CIRCULAR N° 4

PROCEDIMIENTO DE COMPRA: LICITACION PÚBLICA P52323

OBJETO: **Suministro de Medidores Básicos Inteligentes y el software asociado, trabajando en una solución AMI (Advanced Metering Infrastructure); y el servicio de consultoría y mantenimiento correspondiente.**

La foto siguiente es de forma DIN

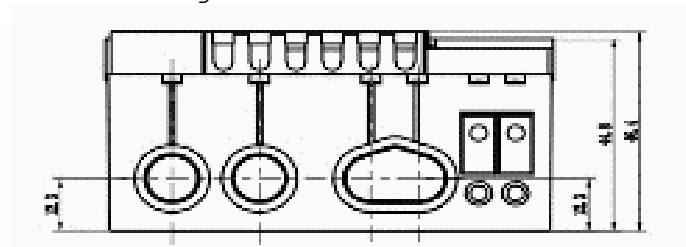
PREGUNTA 6:

De acuerdo con el punto 1.2 del capítulo III de la Parte I del Pliego de Condiciones, los medidores deben ser aptos para instalación aparente sobre panel, la conexión se realizará por debajo mediante cables rígidos que se atornillarán a la bornera en posición sobre plano vertical, siendo la conexión asimétrica la única aceptable.

Los medidores además deberán conectarse según los establecido en el punto 1.2.7.
